con la presente si inviano le Osservazioni contro il Progetto di un impianto eolico codice procedura ID_VIP/ID_MATTIM: 1269 denominato

"Pitigliano" ubicato nei comuni di Pitigliano (GR) e Sorano (GR) costituito da 20 (venti) aerogeneratori di potenza nominale 7,0 MW per un totale

“Progetto di un impianto eolico denominato “Pitigliano” ubicato nei comuni di Pitigliano (GR) e Sorano (GR) costituito da 20 (venti) aerogeneratori di potenza nominale 7,0 MW per un totale di 140,0 MW con relative opere connesse ed infrastrutture indispensabili”

TESTO DELLE OSSERVAZIONI

Immagine 1. Vincoli ex art. 136 del CBC dal PIT della Regione Toscana e zona approssimativa dove è progettato l'impianto industriale.

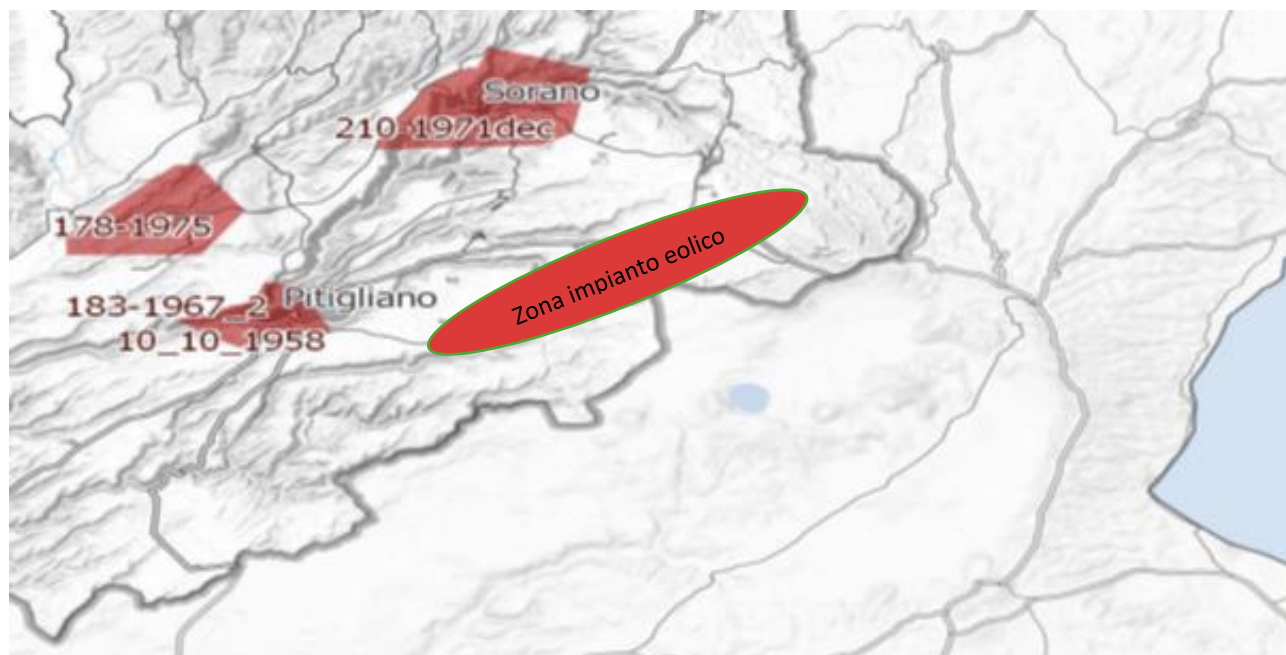
Al contrario si evidenzia che l'impianto eolico industriale citato non solo ricadrebbe con tutti e 20 gli aerogeneratori all'interno delle fasce di rispetto di 3 km di due vincoli paesaggistici di notevole interesse pubblico esistenti nella Regione Lazio e con una parte di essi nel vincolo paesaggistico del Centro abitato di Sorano (GR) quindi in aree non idonee all'installazione di impianti di energia rinnovabile. Addirittura, alcuni aerogeneratori sarebbero ubicati a poche centinaia di metri dai perimetri dei due vincoli paesaggistici laziali ex art 136 del CBC.

Inoltre, come sostiene la Proponente parte dell'impianto si verrebbe a trovare a 3,5 km dal centro abitato di Sorano. Infatti, tre degli aerogeneratori WTG 08, 09, 10 sono addirittura all'interno delle fasce di rispetto dei 3 km del suo vincolo paesaggistico di notevole interesse pubblico ex art 136 del CBC. Si evidenzia che così si crea

un'ulteriore incompatibilità con la tutela del Paesaggio.

Immagine 3. Cumulo di una parte di impianti eolici, fotovoltaici e geotermici industriali in progettazione ed esistenti intorno all’eolico industriale “Pitigliano”.

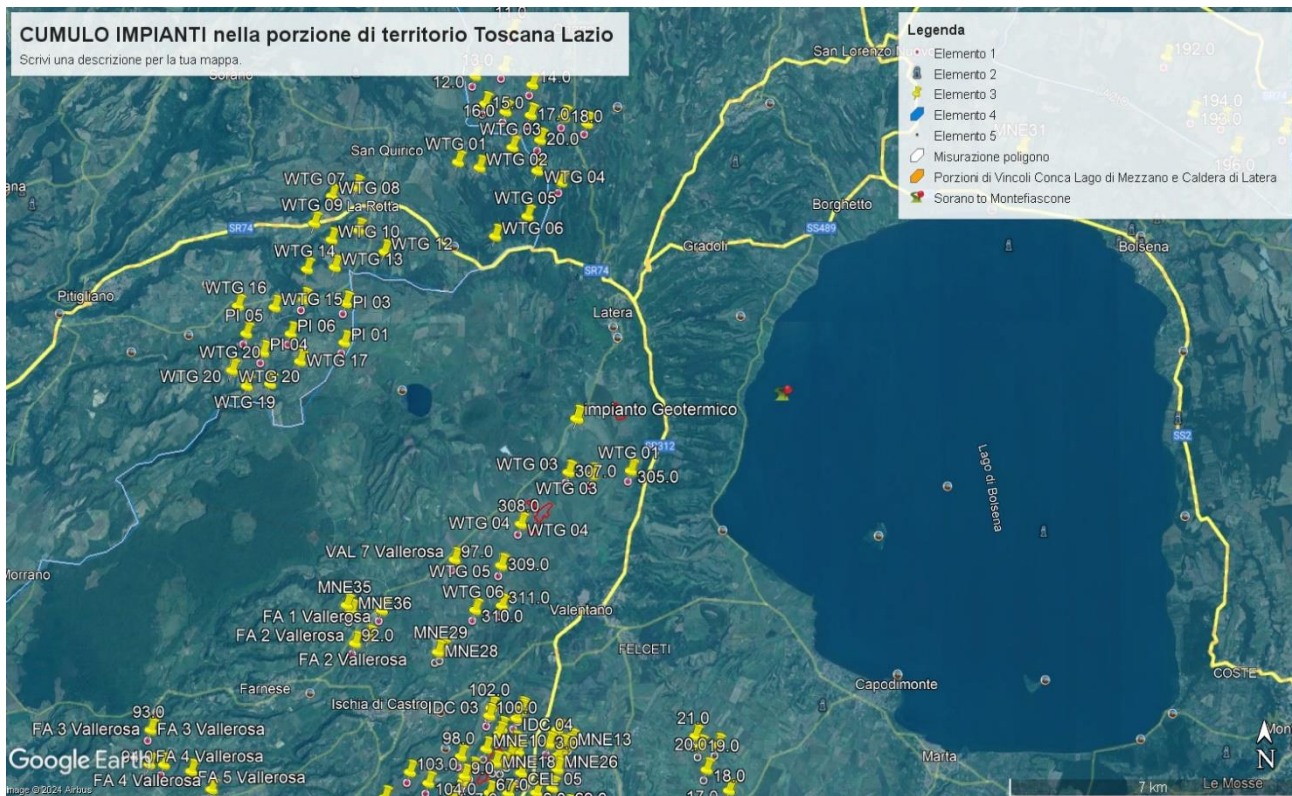
Beni Culturali “*Ambito paesaggistico, geologico e geomorfologico dell’orlo della caldera di Latera ...*” Non vengono nemmeno citati gli impianti eolici in progetto al MASE, il “Rempillo” (6 aerogeneratori) e un altro in verifica amministrativa di 14 aerogeneratori e 72, 6 MW. Ad oggi nei territori di Pitigliano, Sorano e in quello limitrofo potenzialmente potrebbero essere insediati 40 aerogeneratori alti 200 metri e larghi 170. Ma la proponente non cita neanche altri impianti che creerebbero il cumulo e quindi maggiore impatto. Infatti, sul territorio della “Città del Tufo” (Sorano e Pitigliano) impatterebbero anche l’impianto eolico “Montarzo” di Onano con 13 aerogeneratori con le dimensioni ricordate, l’altro eolico industriale nel territorio di Valentano con sette aerogeneratori (stesse dimensioni), gli impianti di Farnese con un minieolico di 3 Torri alte 60 metri già installate in località Poggio del Crognolo e l’impianto eolico industriale “Vallerosa” (7 aerogeneratori alti 200 metri e larghi 158 metri) in procedura VIA presso la Regione Lazio. Inoltre, altri impianti del minieolico già presenti a Valentano, Cellere e Piansano e due progetti eolici industriali con le stesse dimensioni (200 m x 170 m) nel Comune di Ischia di Castro. La valutazione del cumulo non prende neanche in considerazione gli impianti industriali di fotovoltaico e agrivoltaico in progetto a Farnese, Valentano, Ischia di Castro, Cellere. L’impianto geotermico in procedura Via al MASE, progettato nella Caldera di Latera. Quindi è stata effettuata una valutazione del potenziale impatto cumulativo non veritiera a dispetto di quanto affermato dalla proponente che sostiene di aver preso in considerazione uno spazio di 10 km intorno al suo impianto per gli impatti che si creerebbero.

Riguardo al cumulo degli impianti FER, le mappe prodotte dalla proponente riguardano, come già evidenziato, soltanto una parte molto piccola degli impianti FER dell'area intermedia e vasta e in particolare di quelli eolici che contribuiscono a creare un notevole cumulo e la saturazione del territorio tosco laziale. Riguardo al cumulo dei soli impianti eolici si riporta la mappa dell'intervisibilità degli impianti eolici elaborata dall'Associazione nazionale “Amici della Terra”.

IMMAGINE n. 2 Impianto eolico industriale “Pitigliano” e distanze aerogeneratori dai Vincoli della Conca del Lago di Mezzano...

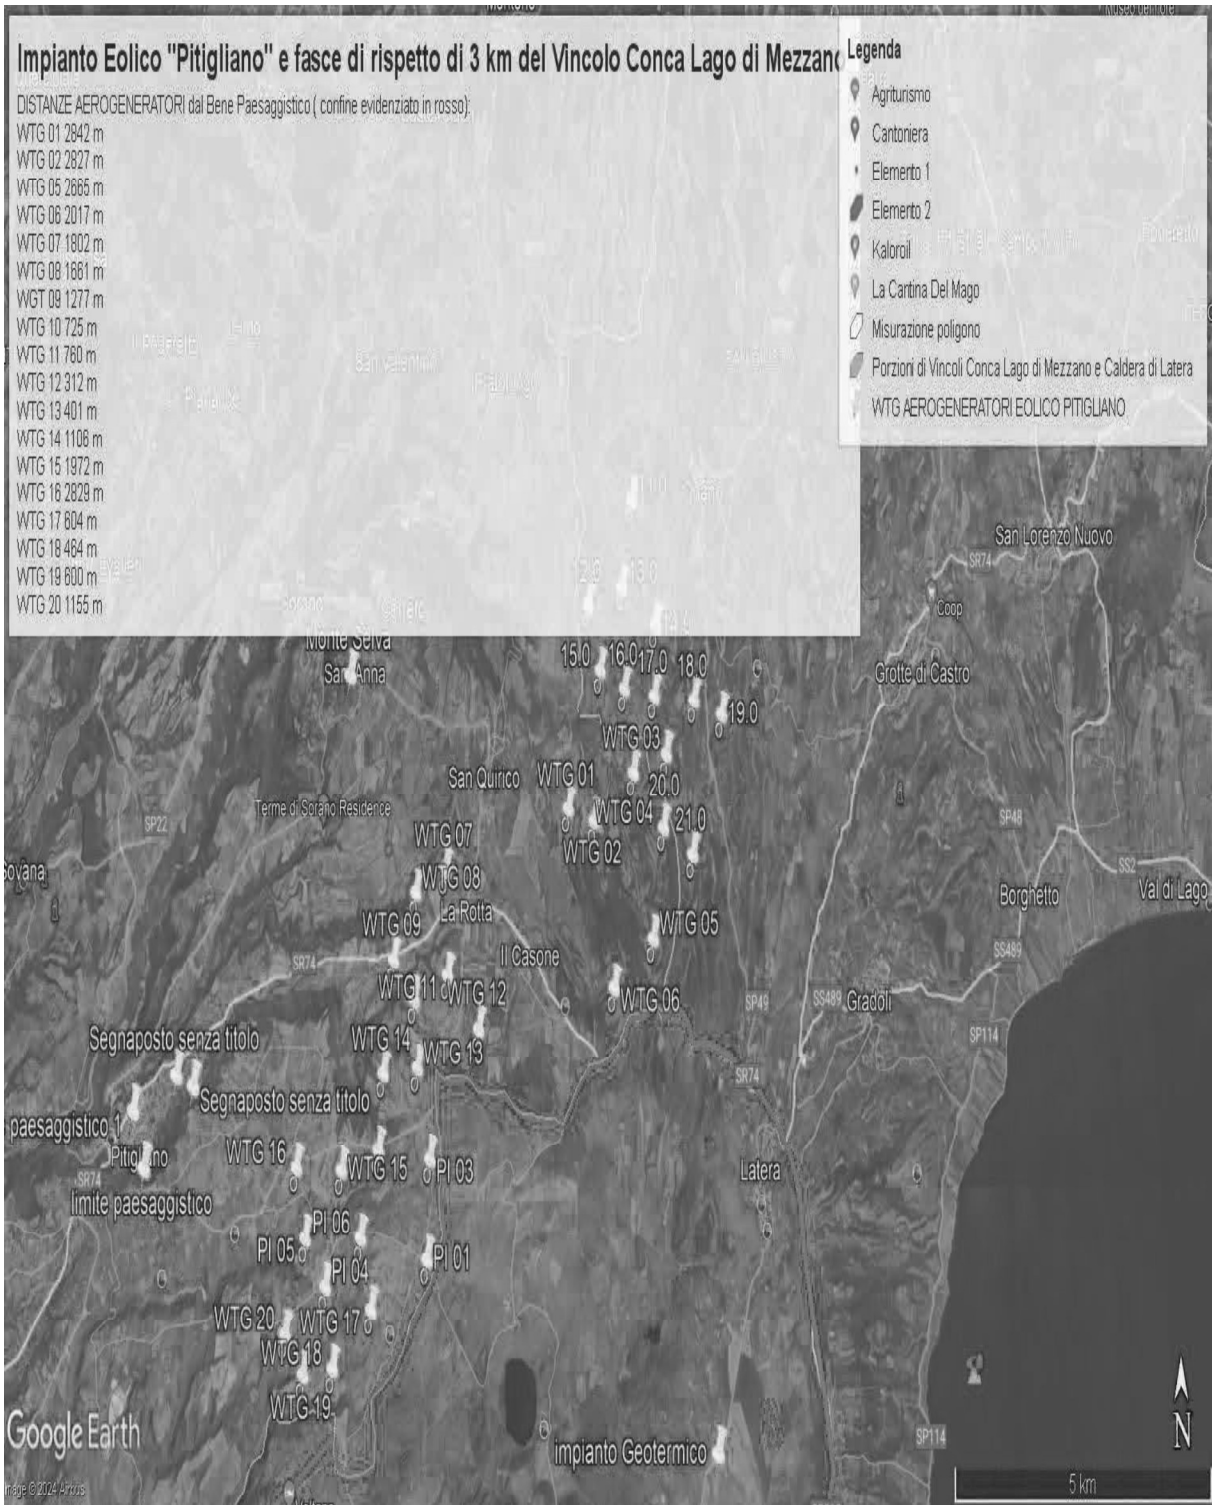
Come è illustrato nell'immagine si ribadisce che l'impianto industriale "Pitigliano" ricade completamente all'interno delle fasce di rispetto dei due vincoli di notevole

interesse pubblico e lambisce quelle di un terzo vincolo e quindi come affermato dal Consiglio di Stato nelle sentenze citate, l'impianto è insediato in area non idonea ai sensi dell'art. 20 comma 8 lettera c quater del D.Lgs. n. 199/2021 e ss.mm.ii al contrario di quanto sostiene la proponente.

IMMAGINE n. 3 Impianto eolico industriale "Pitigliano" e distanze aerogeneratori dai Vincolo "Orlo della Caldera di Latera.

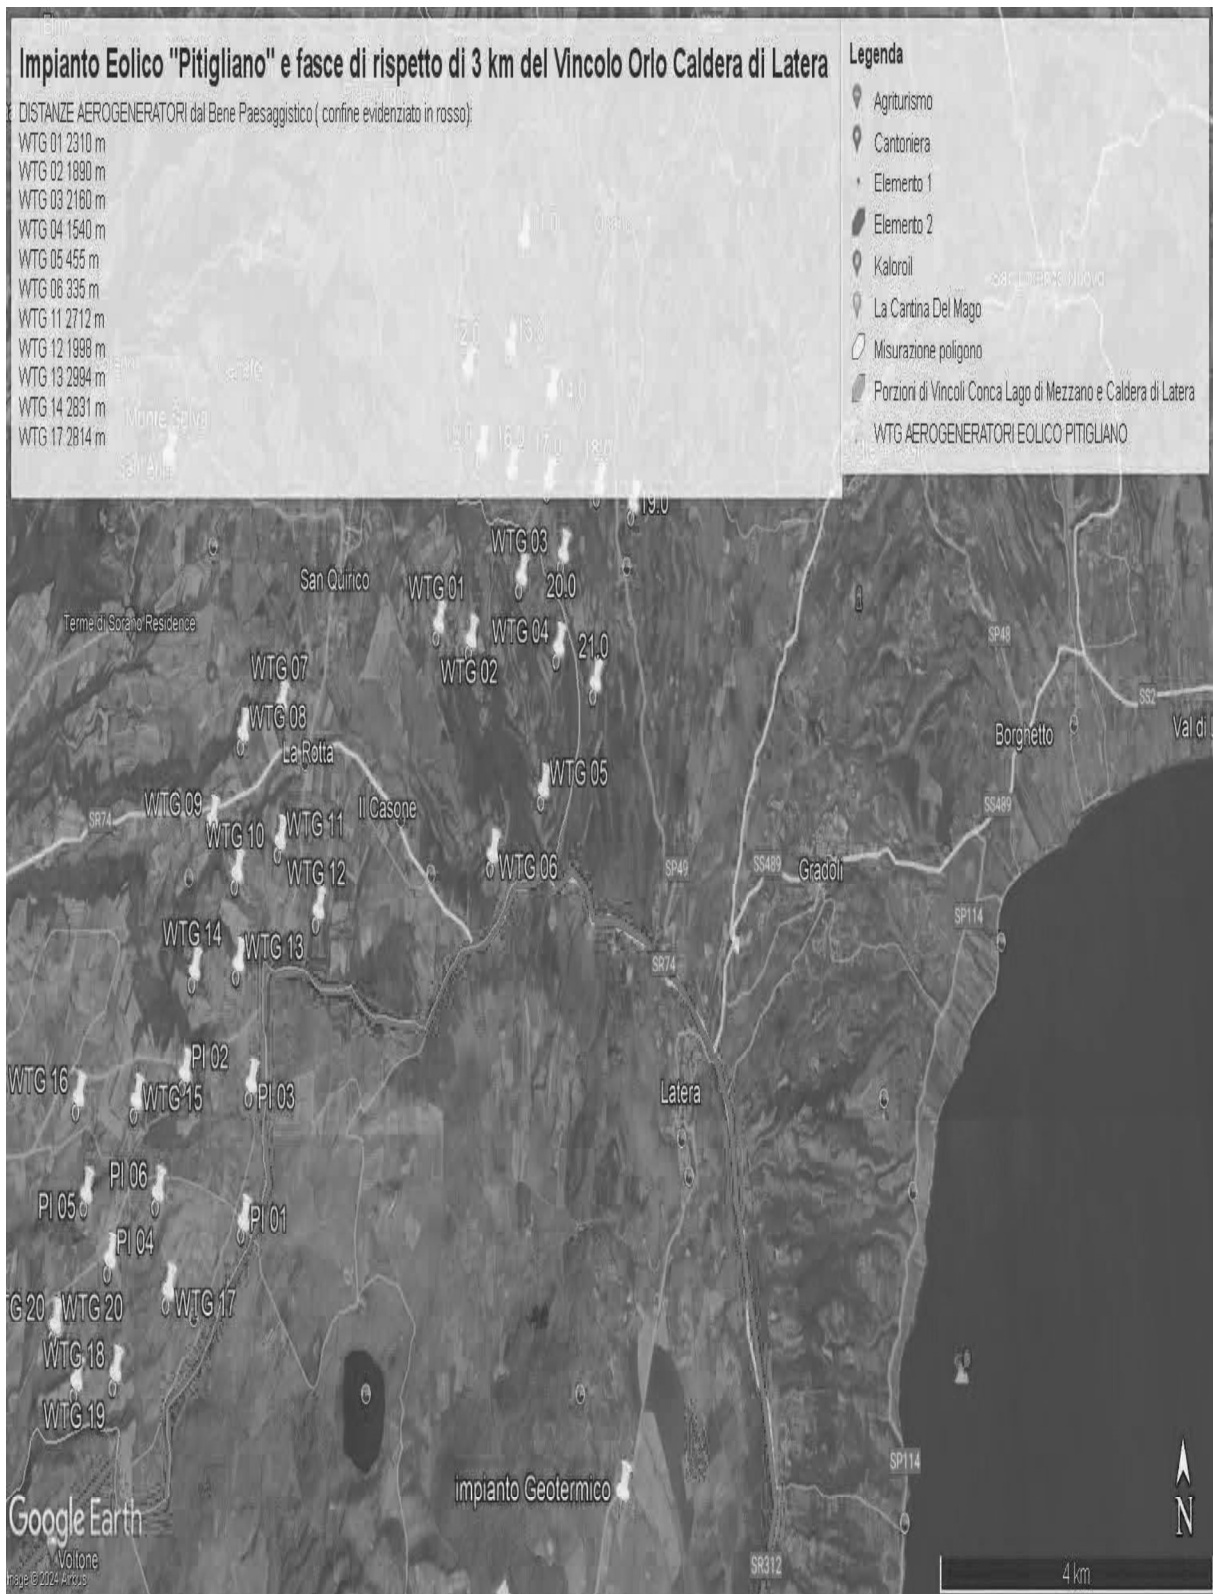
Concludendo, si evidenzia ancora che la proponente non effettuando la procedura prevista dalla Parte III delle Linee Guida nazionali ha ignorato un vincolo paesaggistico di notevole interesse pubblico istituito con un provvedimento del Segretariato regionale del Ministero della Cultura per il Lazio che ha emanato il Decreto di dichiarazione di notevole interesse pubblico n. 22 del 15.02.2024 ai sensi e per gli effetti dell'art. 136, co. 1, lett. c) e d) del decreto legislativo 22 gennaio 2004, n. 42, "Ambito paesaggistico, geologico e geomorfologico dell'orlo della caldera di

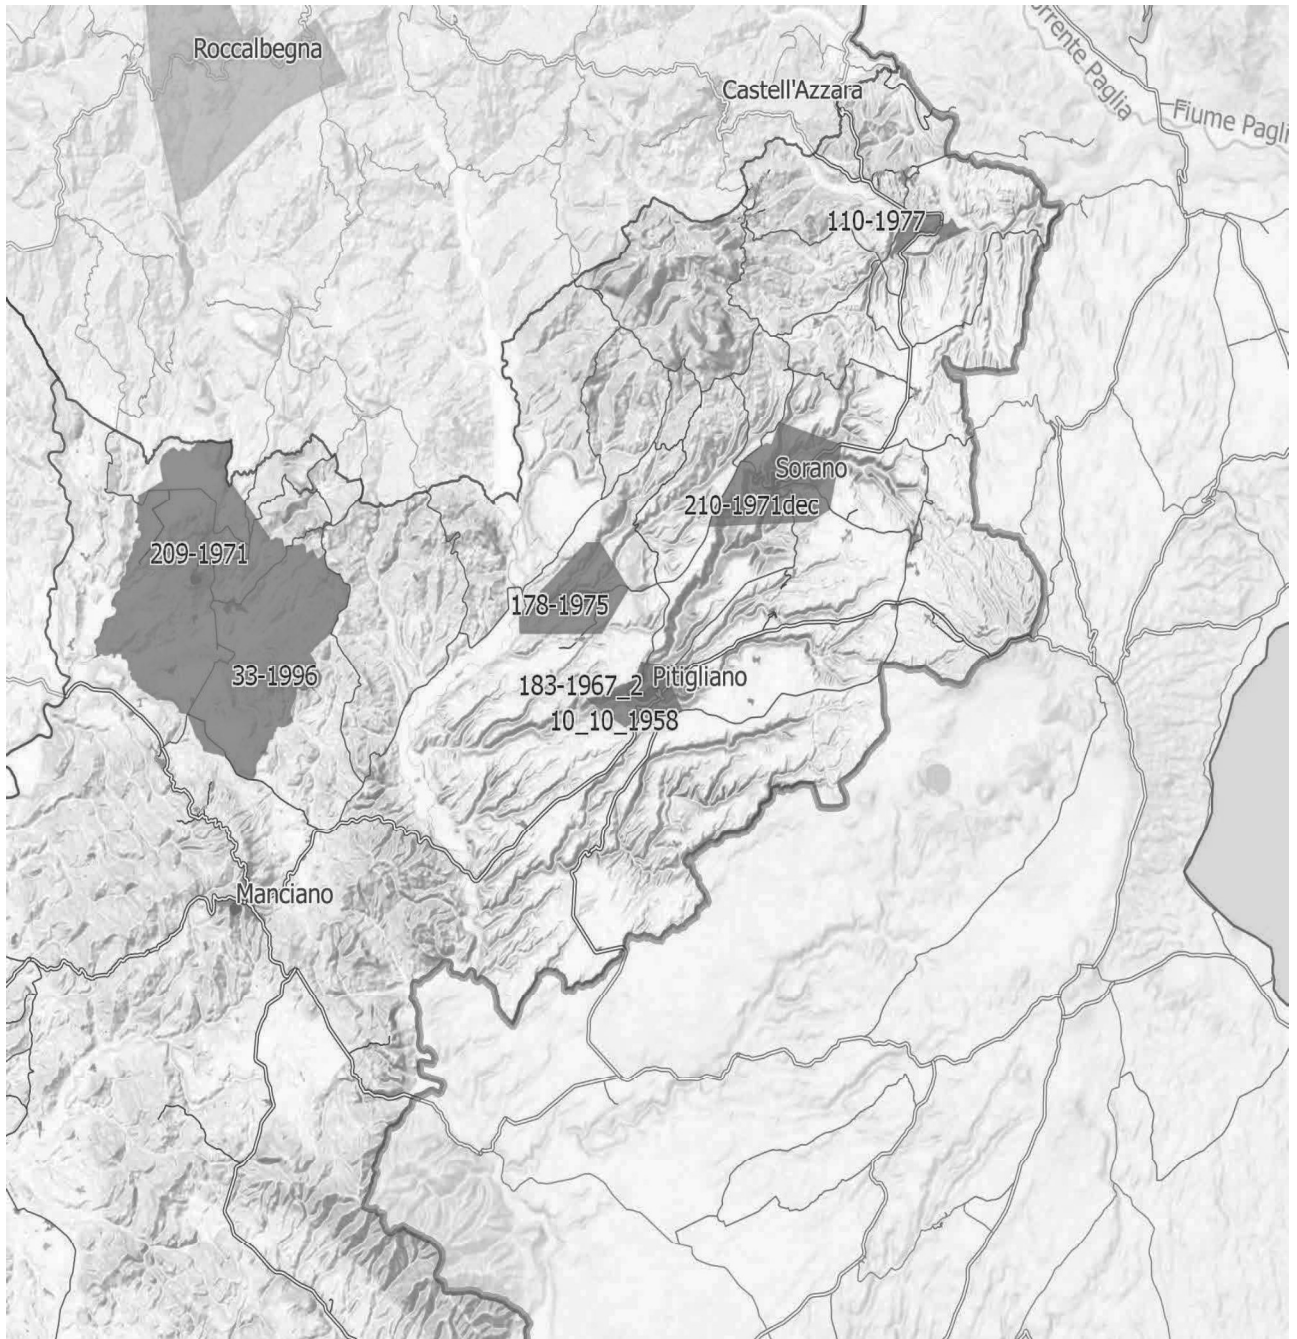
IMMAGINE n. 4 Si evidenzia che i tre aerogeneratori WTG 07, WTG 08 e WTG 09 impattano con il vincolo paesaggistico di notevole interesse pubblico del Centro Storico di Sorano. Il WTG 07 si troverebbe a 2828 m, WTG 08 2504 e WTG 09 2990. Il cavidotto dell'impianto invece impatta in buona parte del Vincolo paesaggistico ex art. 136 del CBC del Centro Storico di Pitigliano.

IMMAGINE n 5. Mappa eolici elaborata dall'Associazione Amici della Terra. La mappa evidenzia il cumulo degli impianti tra Lazio e Toscana.

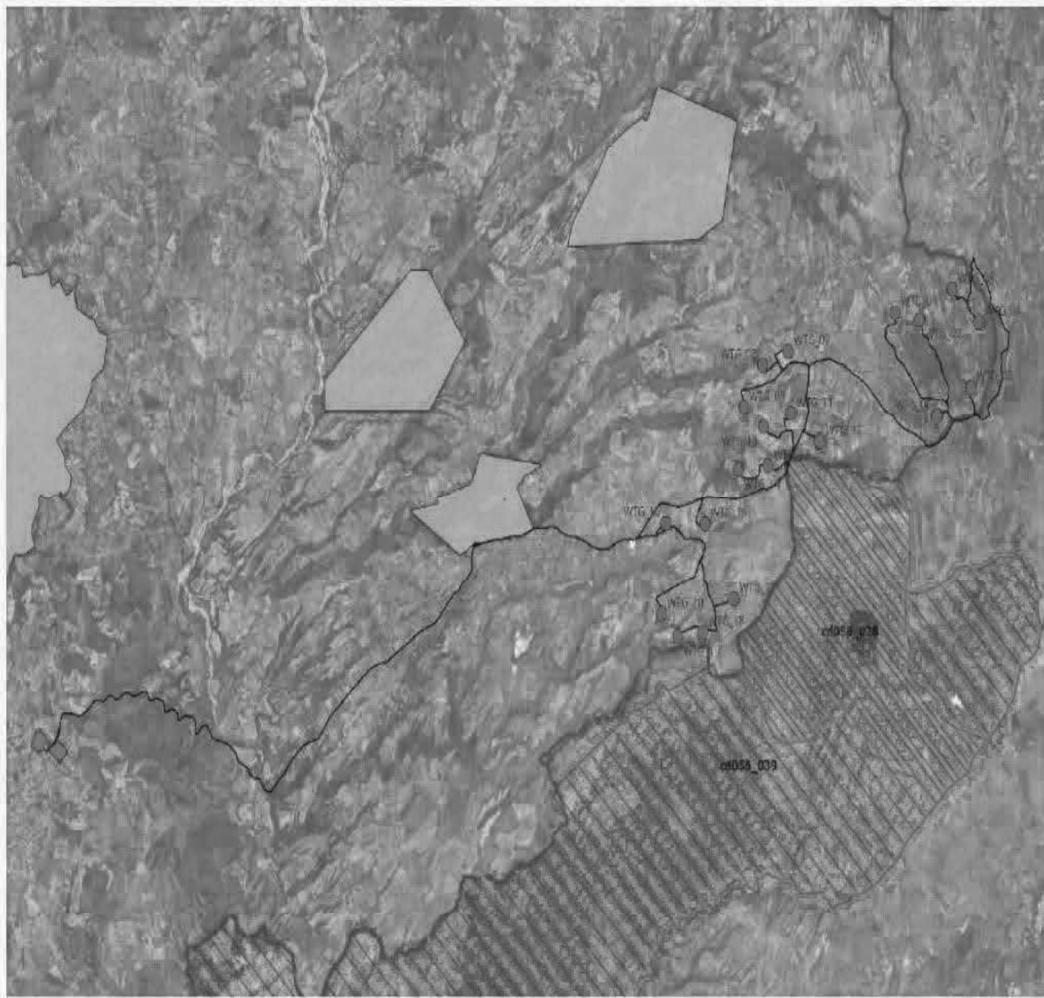
Se agli impianti eolici rappresentati qui sopra che non comprendono sia l'impianto eolico Pitigliano e le altre 14 pale del progetto eolico in verifica amministrativa sempre nel territorio di Pitigliano si aggiungono i migliaia di ettari (7000 fin'ora) di territorio occupato dagli impianti fotovoltaici e agrivoltaici e dalle altre tipologie appare chiaro il numero spropositato degli impianti FER nella bassa toscana e nella Tuscia.
